# RENESAS TECHNICAL UPDATE

製品分類	トランジスタ	発行番号	TN-TRS-A145A/J	Rev.	第1版
題名	UPAK トランジスタ、FET のマーク仕様変更		情報分類	パッケージ変更	
適用製品	特仕、鉛フリーを含む UPAK トランジスタ、FET 全品種 (但し、90 番台特仕、2SD1368CC02TL、 2SJ484WY01TR、2SK1772HY01UR、 2SK2596BX01TL/UL、2SK3391JX01U は除く)	対象ロット等	関連資料	-	
		全ロット

図 1. 現品マーク外観変化例

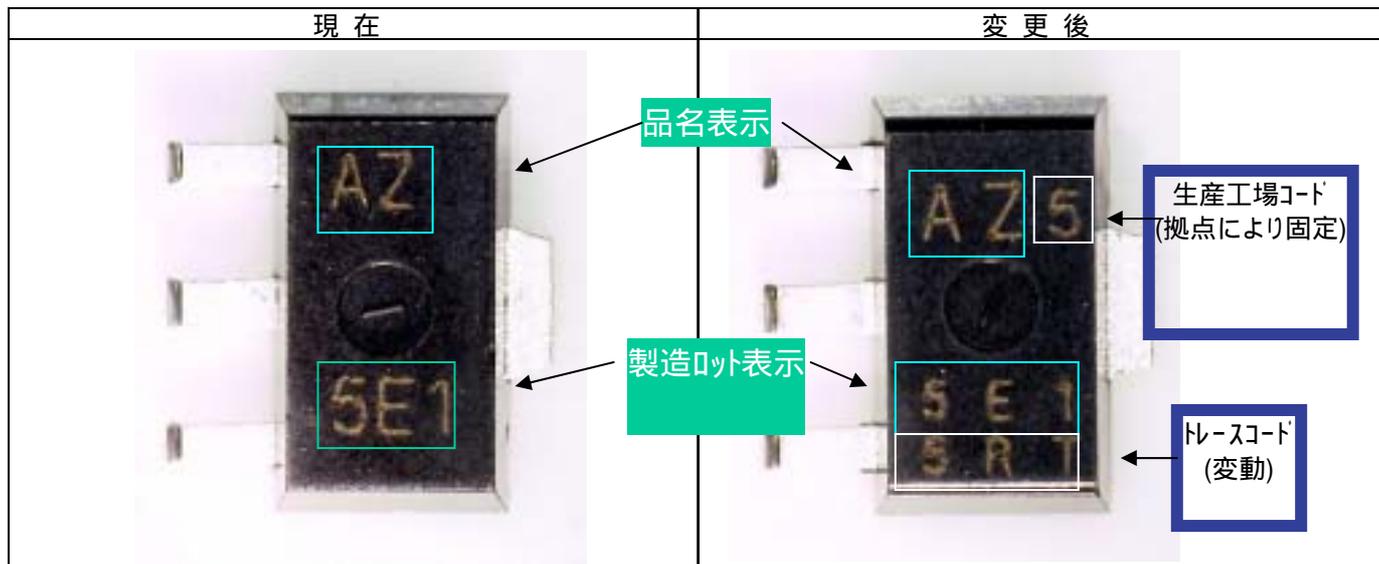
- 1.変更理由……………品質(製品ロットのトレーサビリティ)向上の為。
- 2.変更内容……………現品マークに従来の品名表示、製造ロット表示とは別に、生産工場コードとトレースコードを追加します。
- 3.変更前後外観……………下図、図 1 参照下さい。2SJ517AZ の例です。
- 4.切替実施時期……………弊社 2005 年 10 月度生産分より順次適用致します。
- 5.適用品種……………UPAK トランジスタ、FET 全品種(下記品種名一覧をご参照下さい)  
 2SB1000, 2SB1001, 2SB1002, 2SB1025, 2SB1026, 2SB1027, 2SB1028, 2SB1048  
 2SC3338, 2SC3380, 2SC4807, 2SC4988, 2SC5631  
 2SD1366, 2SD1367, 2SD1368, 2SD1418, 2SD1419, 2SD1420, 2SD1421, 2SD1470, 2SD1472, 2SD1974  
 2SJ186, 2SJ244, 2SJ278, 2SJ317, 2SJ361, 2SJ484, 2SJ517, 2SJ518  
 2SK1334, 2SK1579, 2SK1697, 2SK1698, 2SK1764, 2SK1772, 2SK2247, 2SK2315,  
 2SK2596, 2SK2788, 2SK2795, 2SK2978, 2SK3391
- 6.納入仕様書……………ご要求に応じ、納入仕様書の差替え等も承ります。弊社担当営業までお申し出ください。
- 7.その他……………変更前後において、各品種毎の電気的特性保証及び信頼性保証の変更はございません。
